PG 37 – Parque Global

**Relatório de vistoria – Contenção viário
Interno**

Contenção Viário Interno

Obra – Viário interno

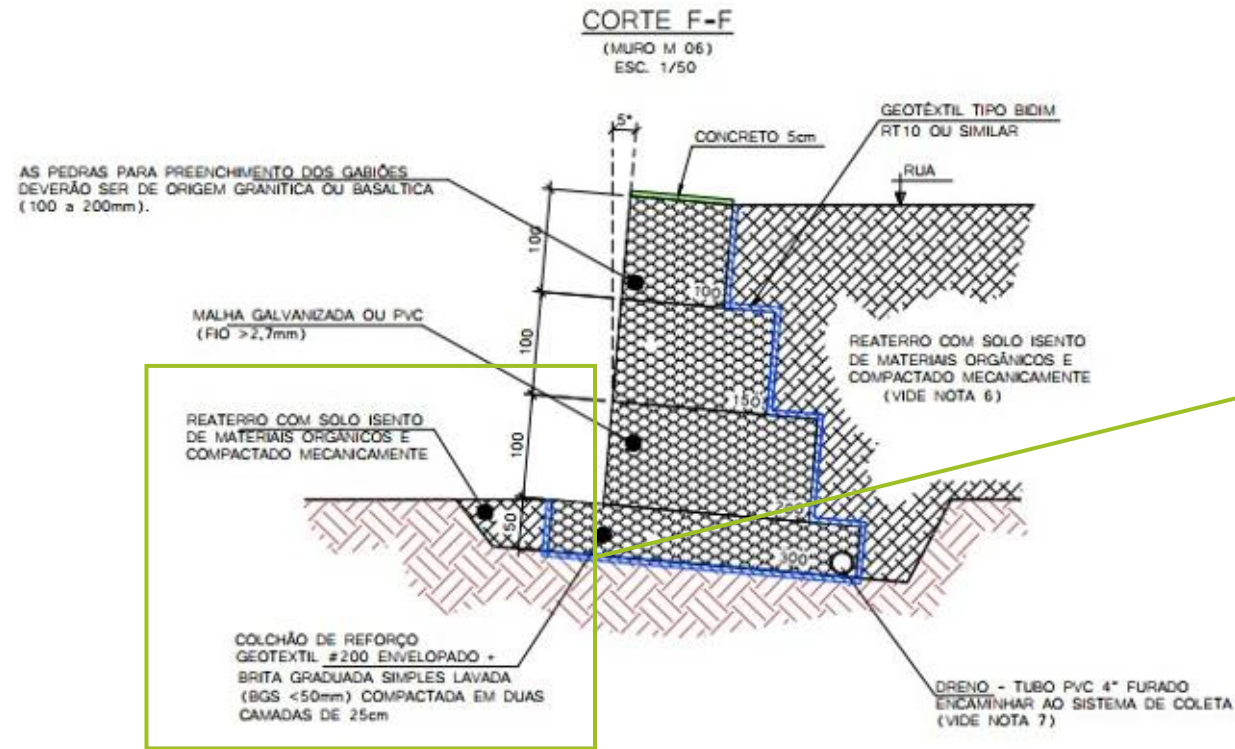
Deve-se garantir o aterro da fundação do muro de forma controlada e sem sobras de material.

SOBREPOSIÇÃO DO GEOTÊXTIL

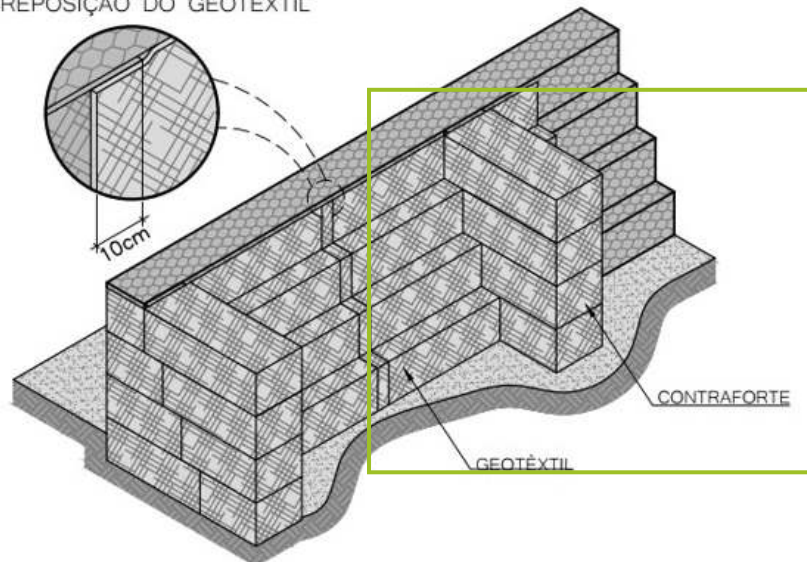
Deve-se garantir a terminalidade do gabião para o aterro, bem como a terminalidade do geotêxtil sobre todo o paramento interno e contraforte do muro gabião e com a quantidade de camadas previstas.
